嘉 磐 惠 文

7

樓 F 戶

客戶工程變更單

F戶 建築平面圖(套上層樑)

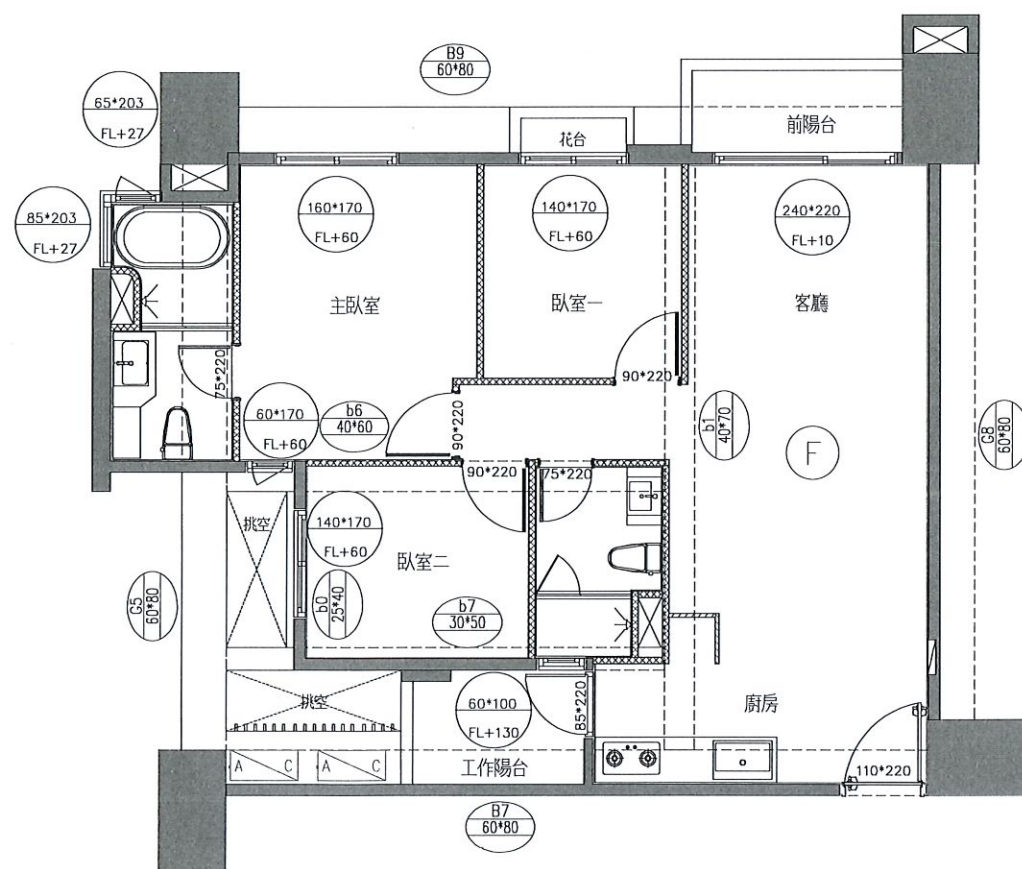
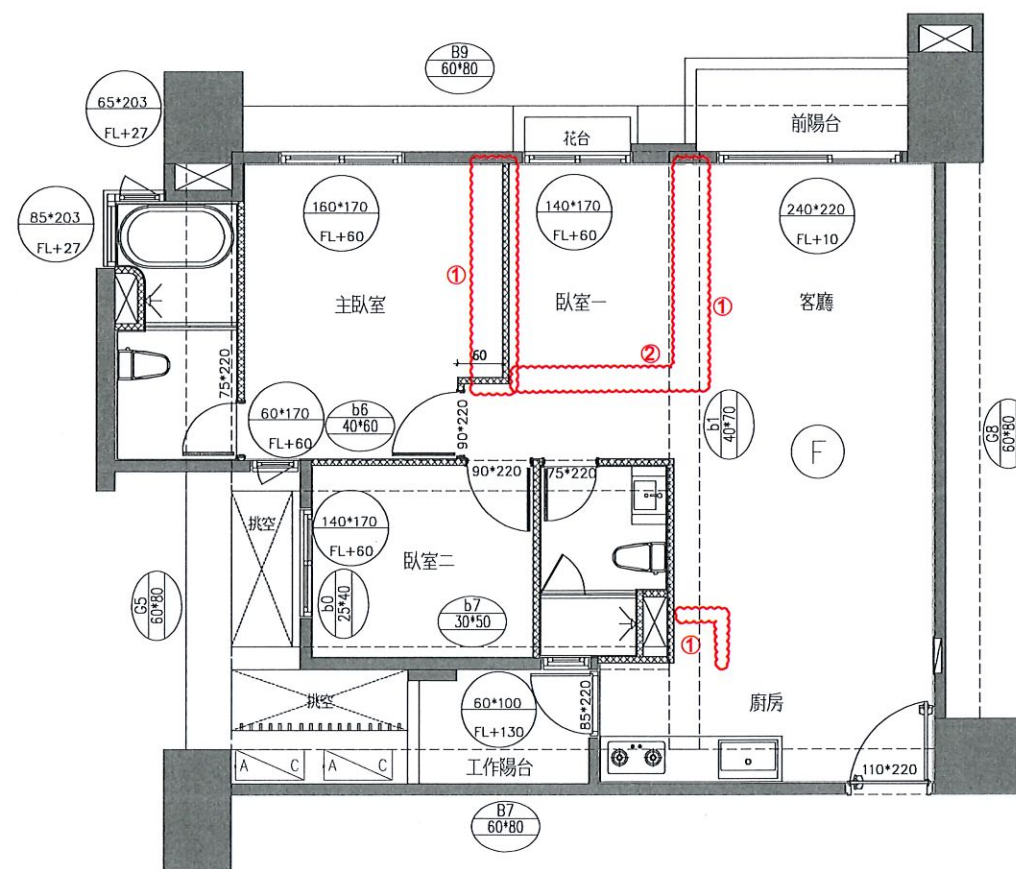
1. 輕隔間、油漆範圍變更
2. 臥室門迫減 x 1
3. 玄關、廚房地磚範圍變更(降躁保留、廚具下方保留磁磚)
4. 木地板迫減(降躁追加)
5. SVAGO 洗碗機變更 BOSCH 洗碗機
6. 櫻花排油煙機變更林內排油煙機
7. 電器櫃(含設備)迫減
8. 廚房水槽選色(灰)+下瑛
9. 廚房天花板、燈具迫減
10. 主浴浴櫃、面盆、五金龍頭迫減
11. 主浴馬桶移位
12. 主浴門位置、開門方向變更
13. 全室升級防霾紗窗

F戶 地坪材質範圍示意平面圖

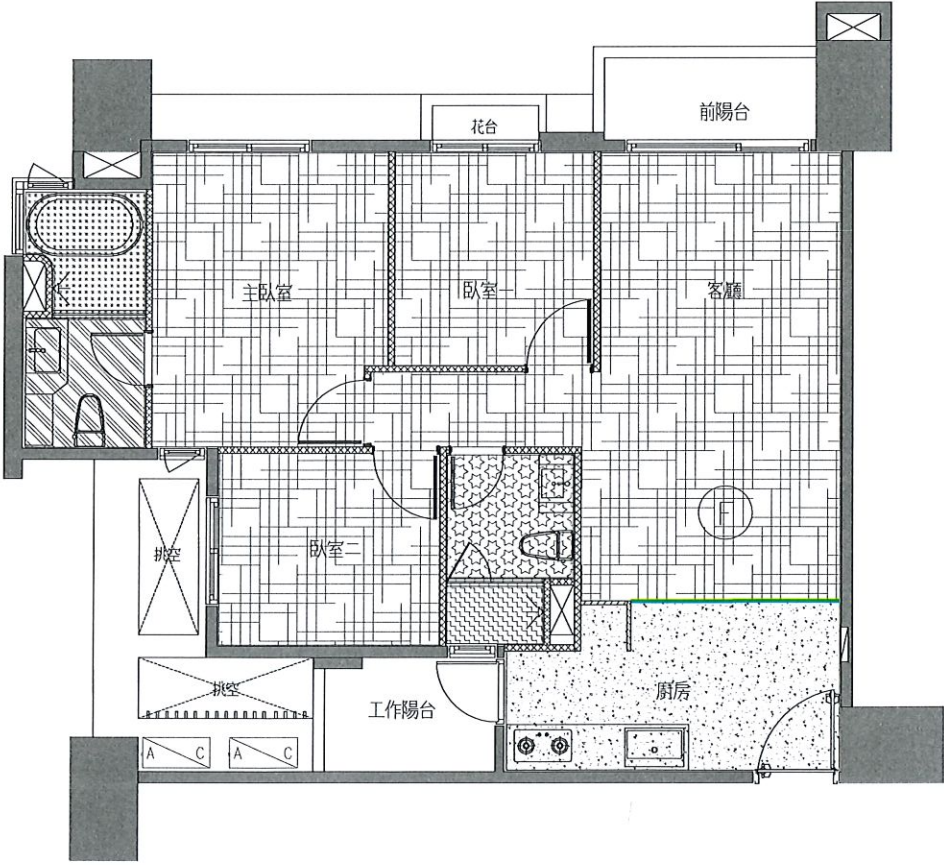
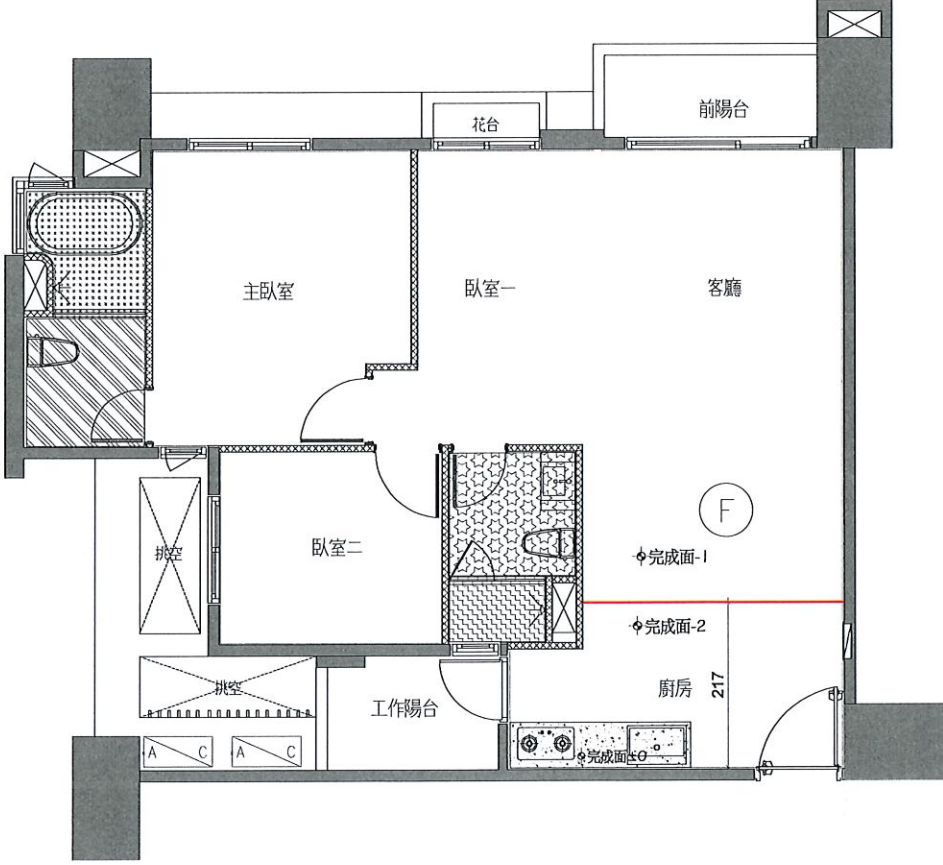
1.玄關、廚房地磚追減(範圍調整)

a.地磚追減

b.廚具下方磁磚保留

c.玄關高程與廚房磁磚完成面-2公分。

2.全室木地板追減

a.追加降噪工程

b.地坪完成面-1cm

F戶 天花板範圍示意平面圖(套上層樑)

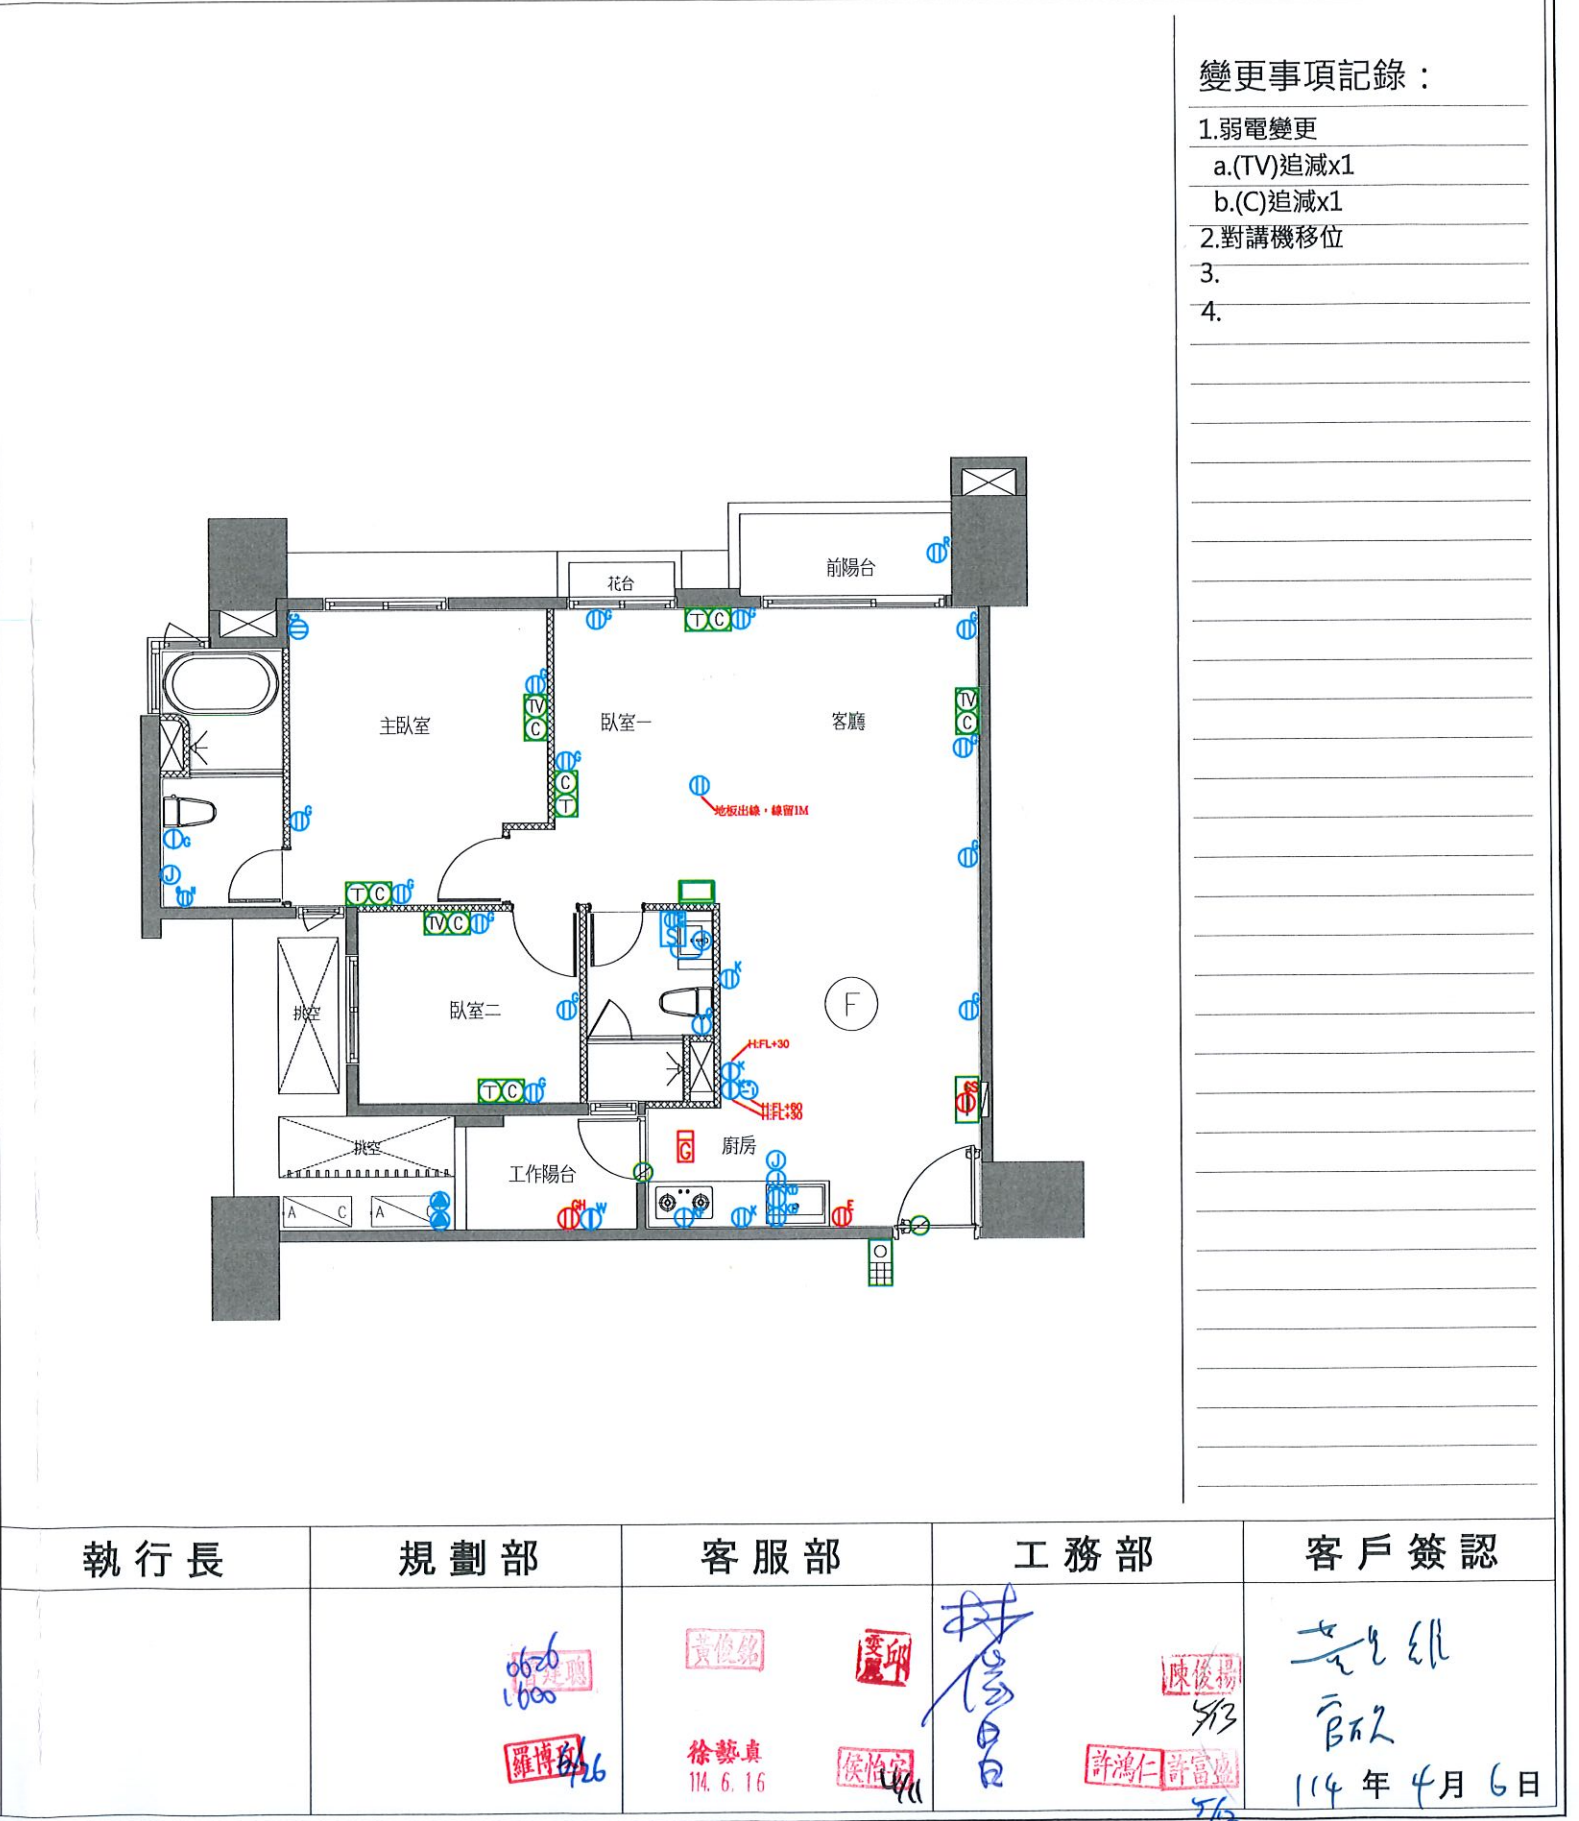
1.廚房天花板、立板、油漆追減

a.燈具追減

b.此區因管線外露，結構頂板不補油漆

F戶 電燈開關及迴路示意圖(套上層樑)

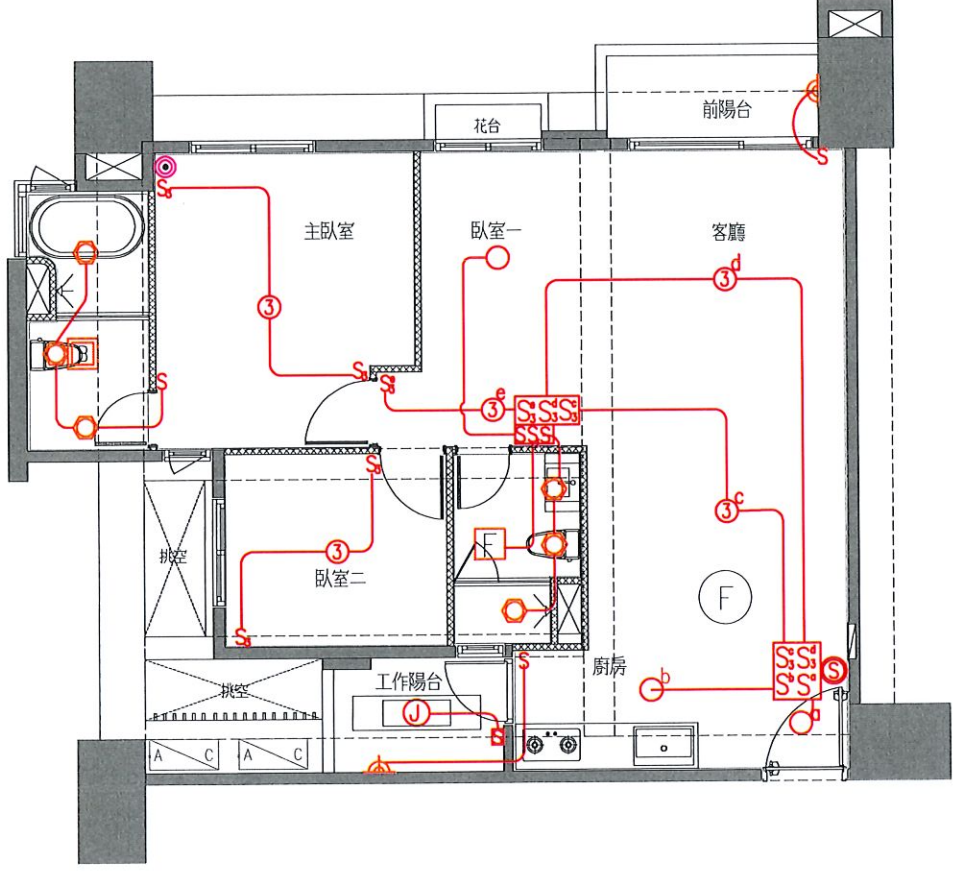
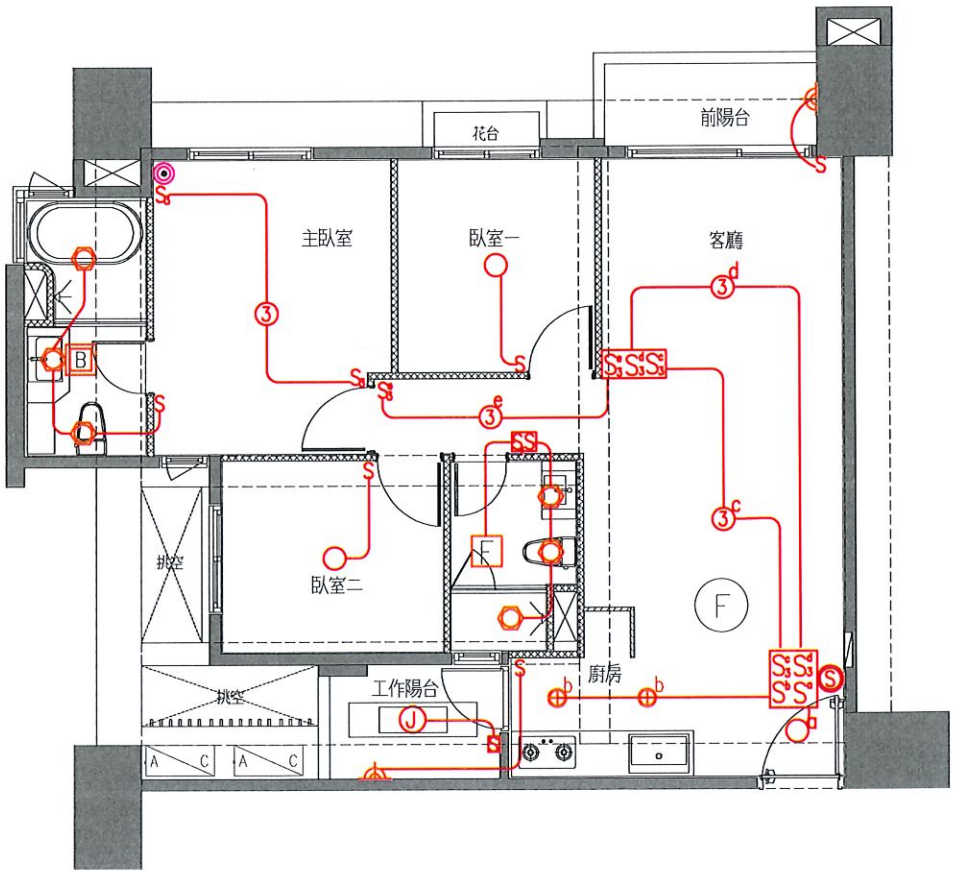
- 1.客廳開關移位
- 2.廚房燈具追減(出線保留)
- 3.臥室一開關與廁所開關合併
- 4.臥室二單切開關追減
- 5.臥室二雙切開關追加
- 6.主浴開關移位

F戶 給水示意平面圖

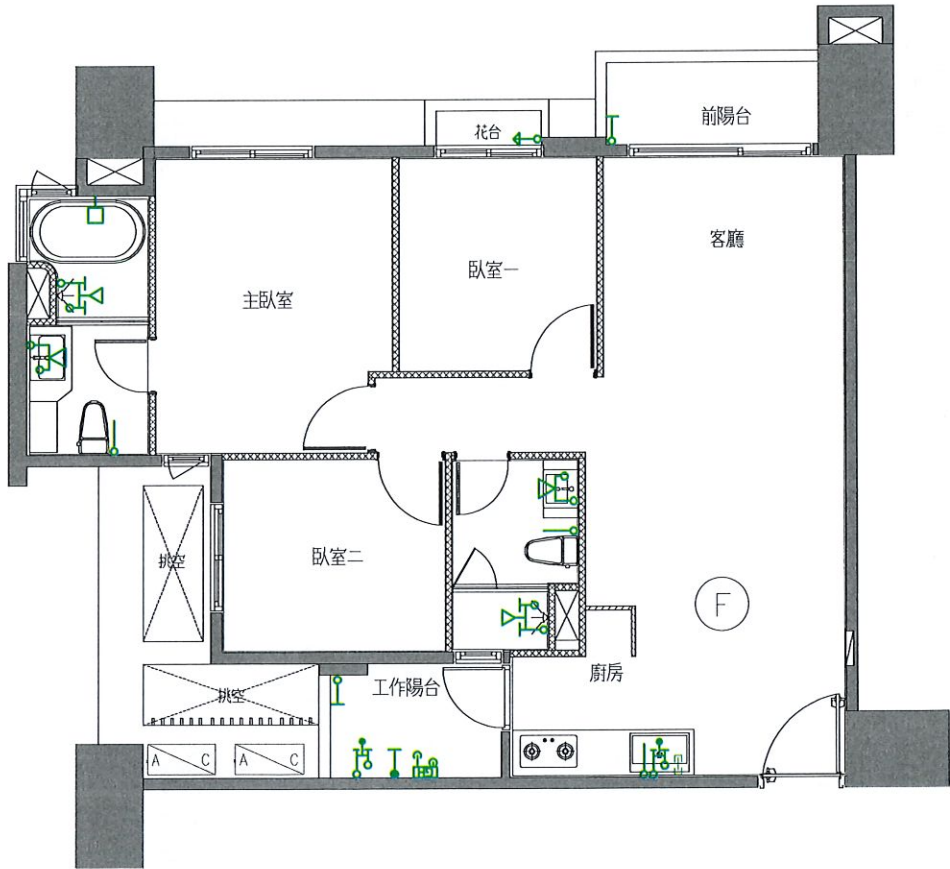
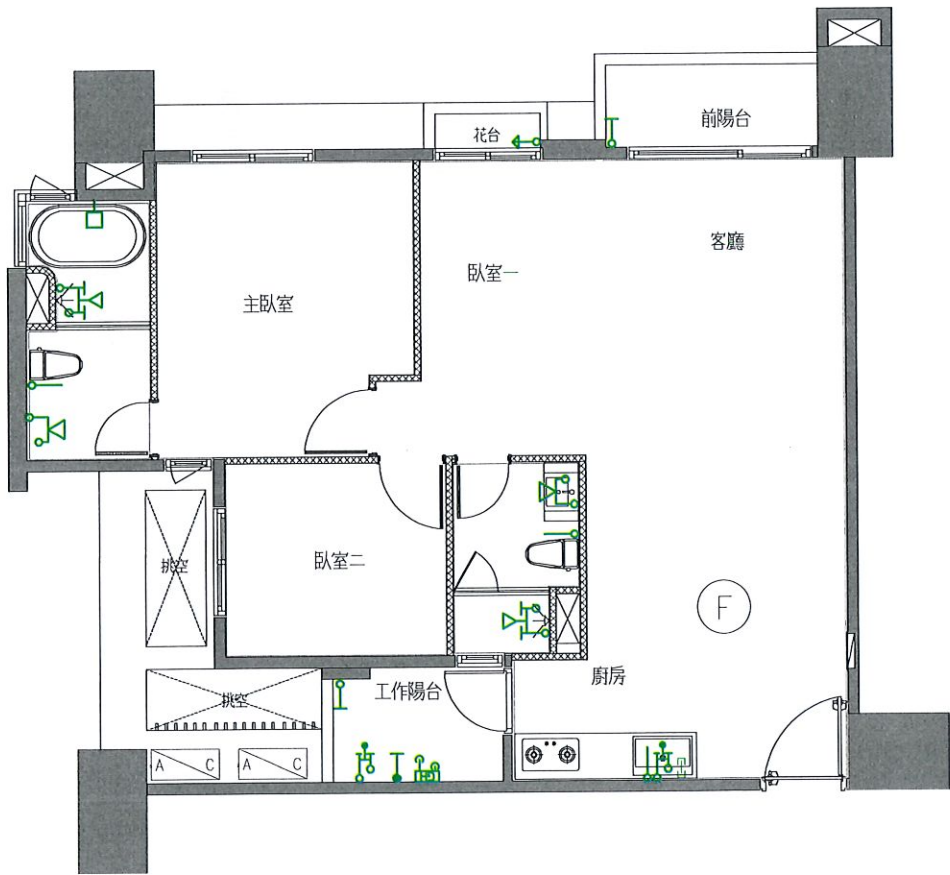
- 1.主浴馬桶、面盆給水移位
- 2.
- 3.
- 4.

F戶 冷氣套管及排水位置示意圖(套上層樑)

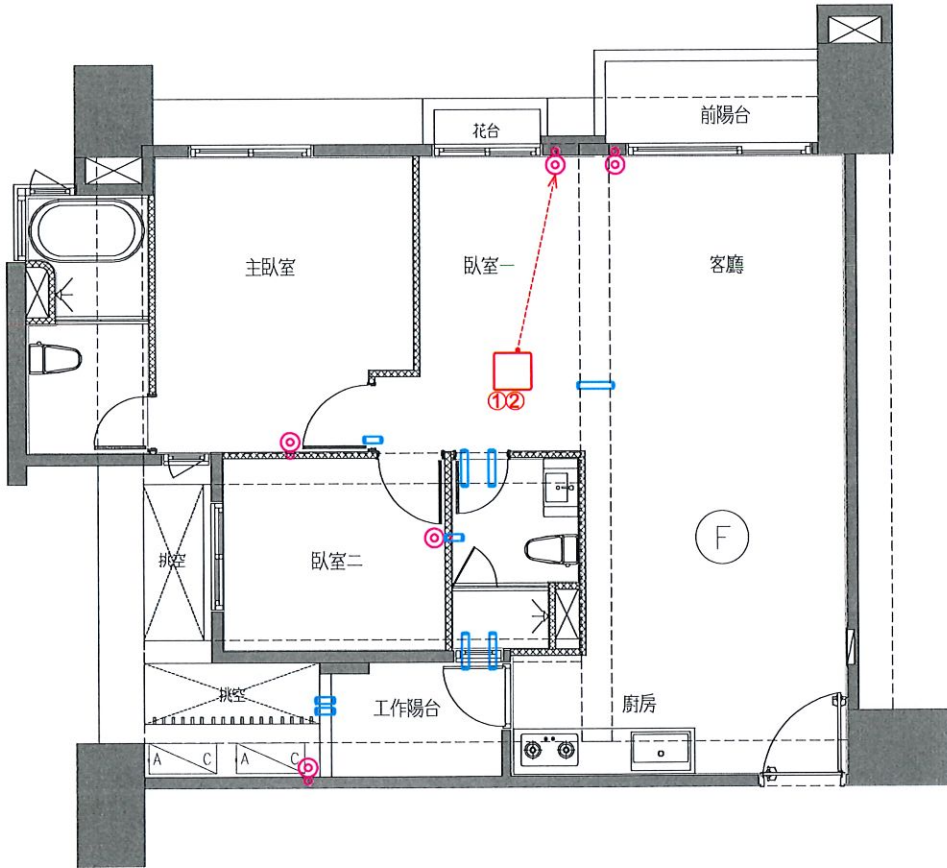
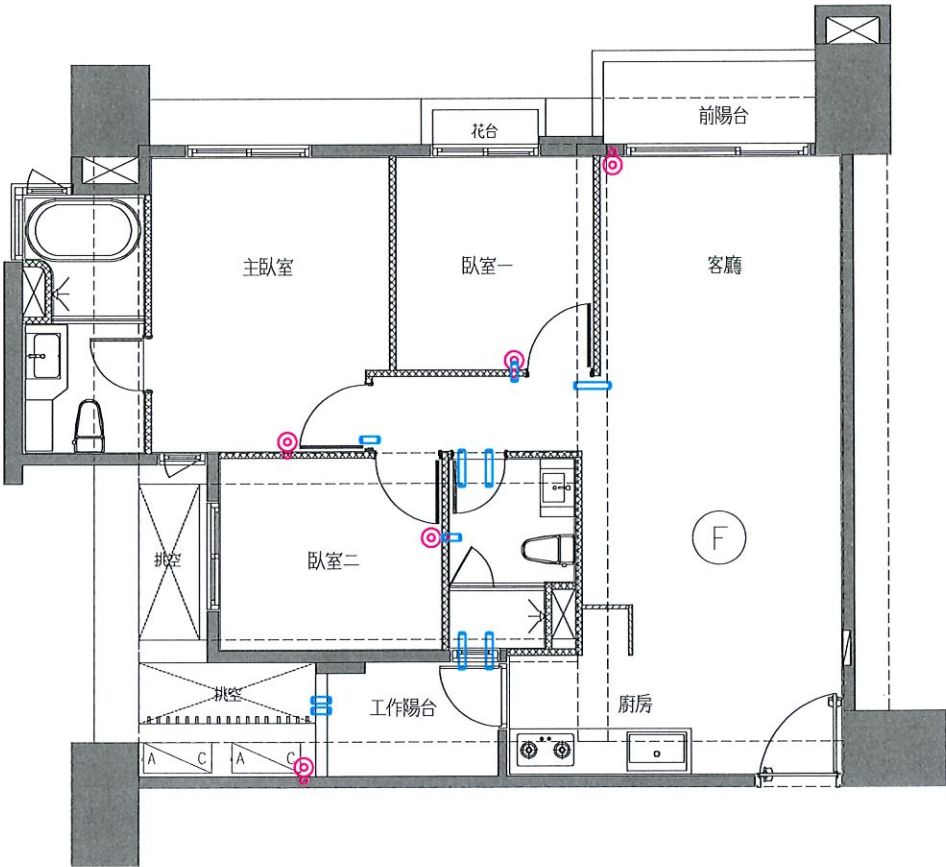
- 1.臥室一冷氣排水移位
- 2.臥室一套管追減
- 3.
- 4.
